改善箇所説明図 ①

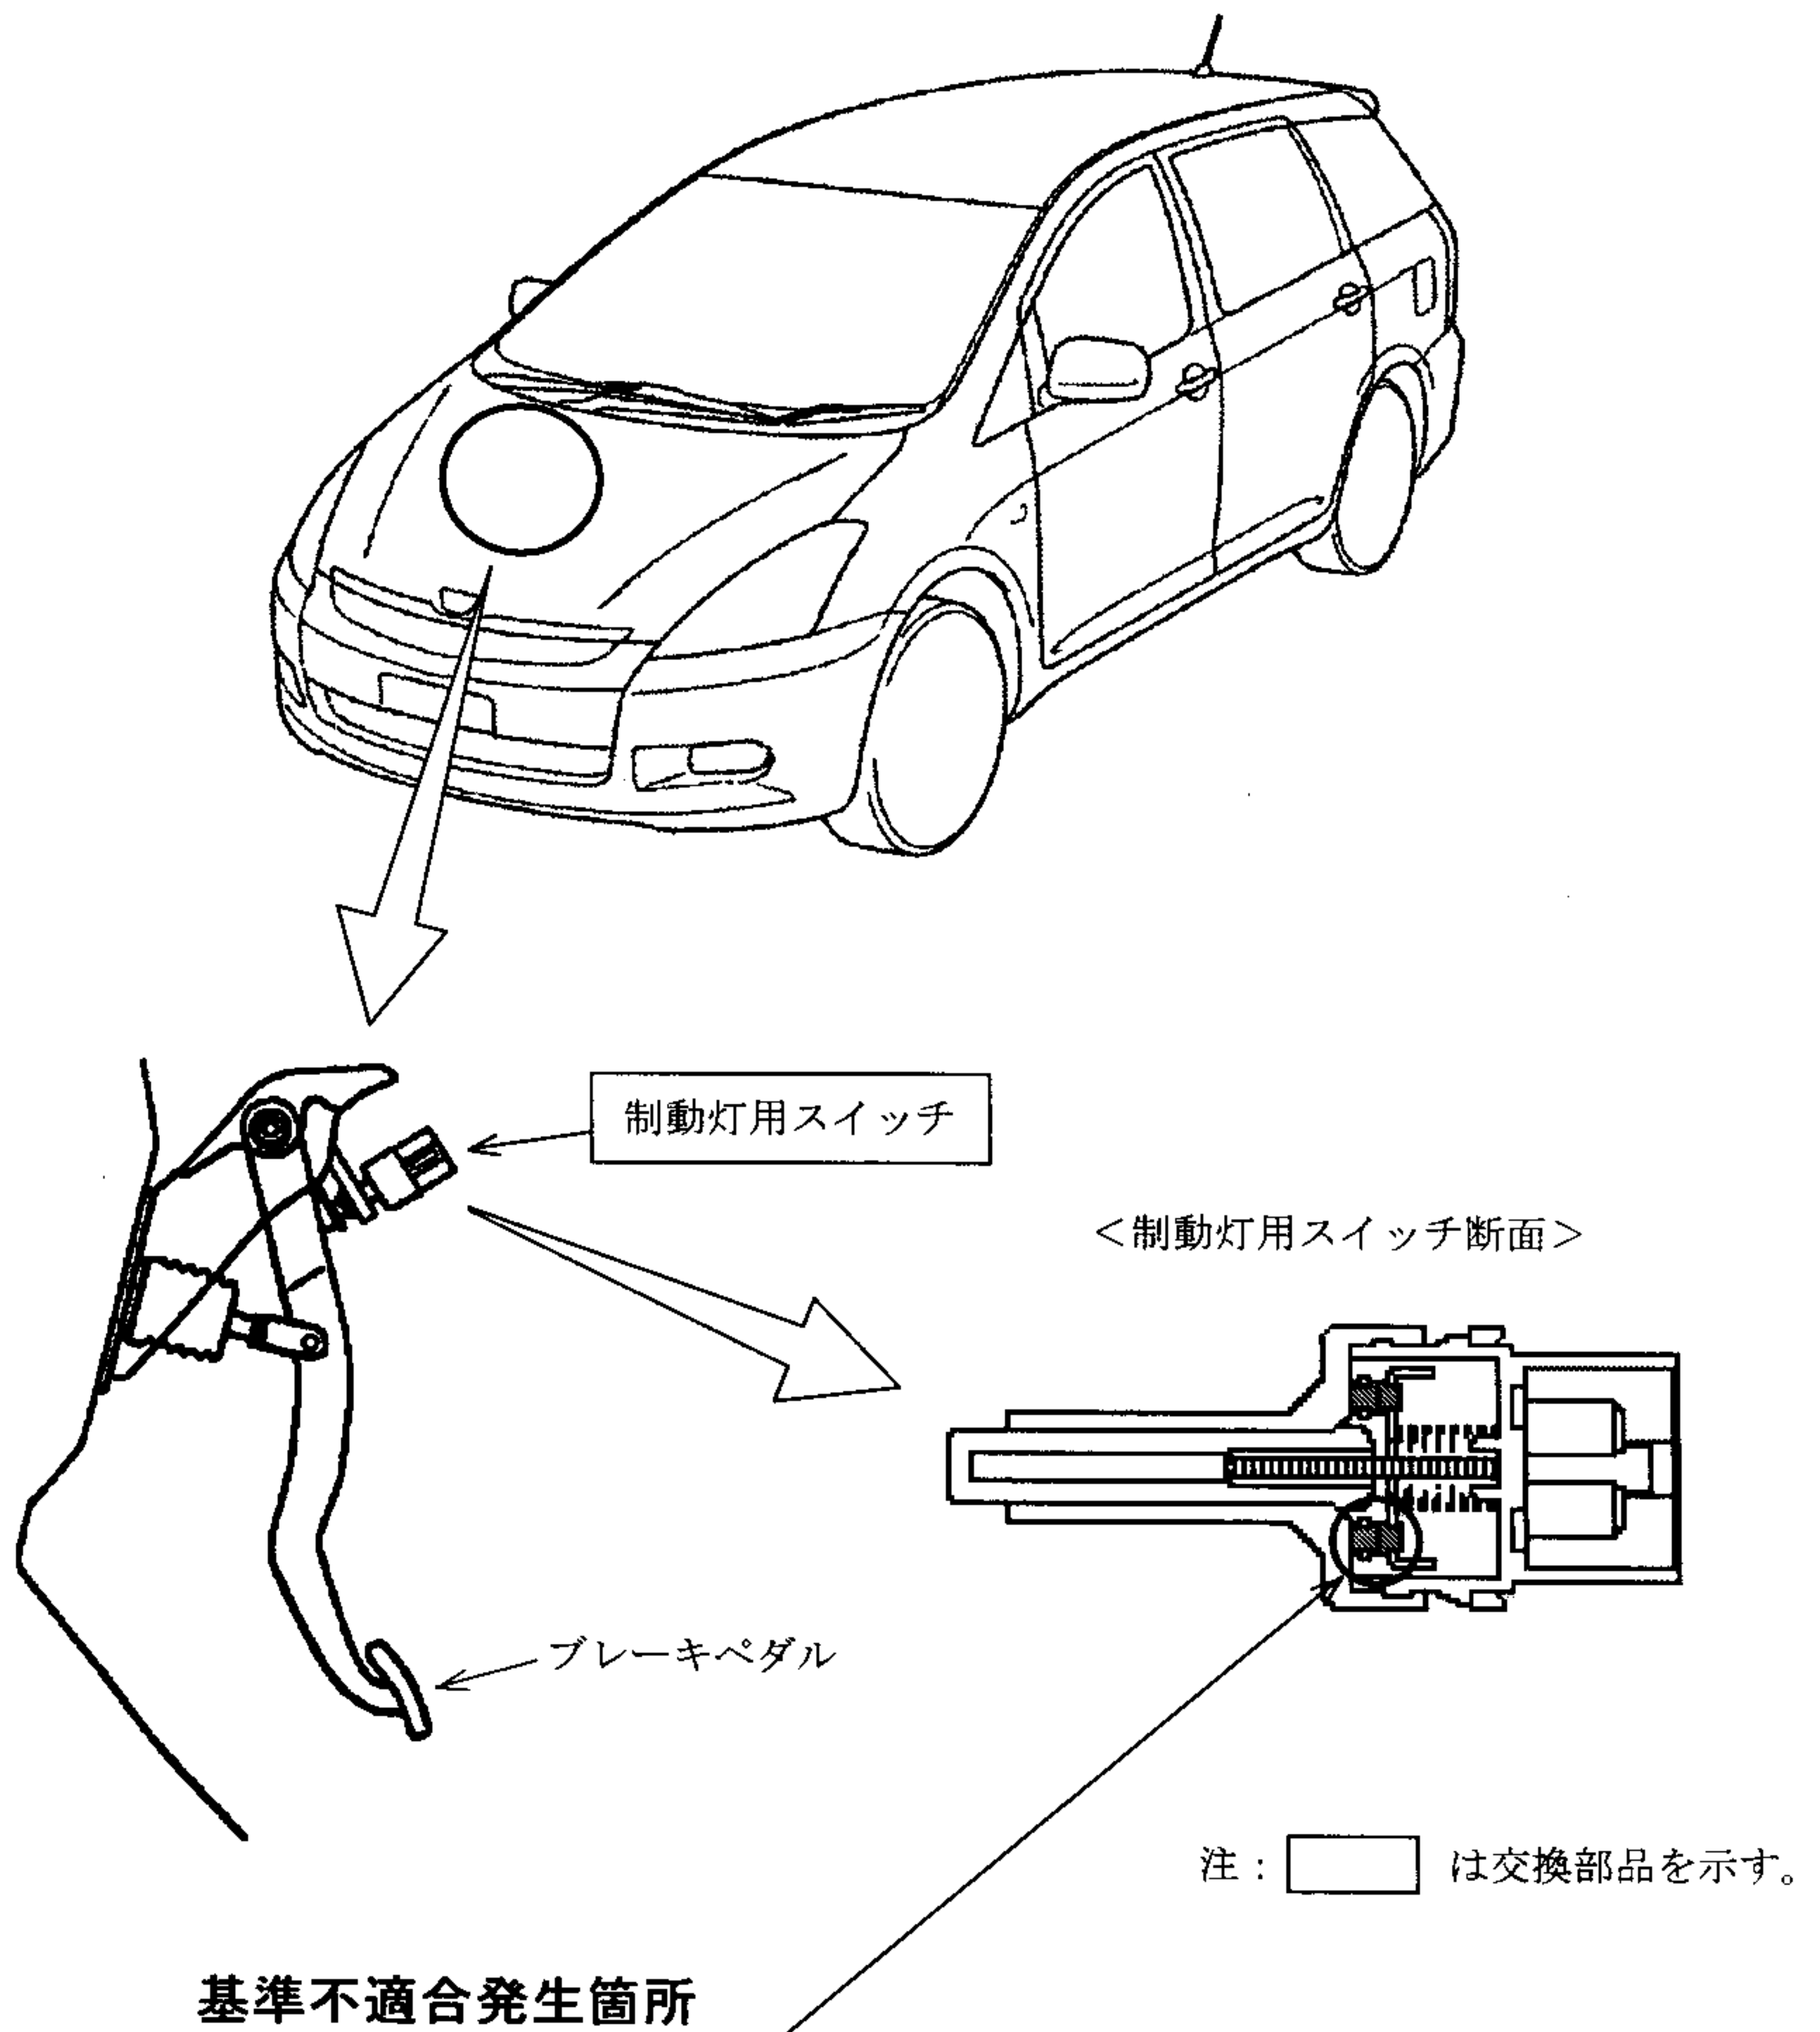
制動灯用スイッチの接点にはたらく電気負荷に対する接点部の形状が不適切なため、接点に酸化物が生成され接触抵抗が増大するものがある。そのため、スイッチが導通不良となり、制動灯が点灯しなくなるおそれがある。

全車両、当該スイッチを対策品と交換する。

識別：改善済車両にはエンジンルーム右側のボデーパネル上面（サスペンション取付部前側）に黄色ペイントを塗布する。
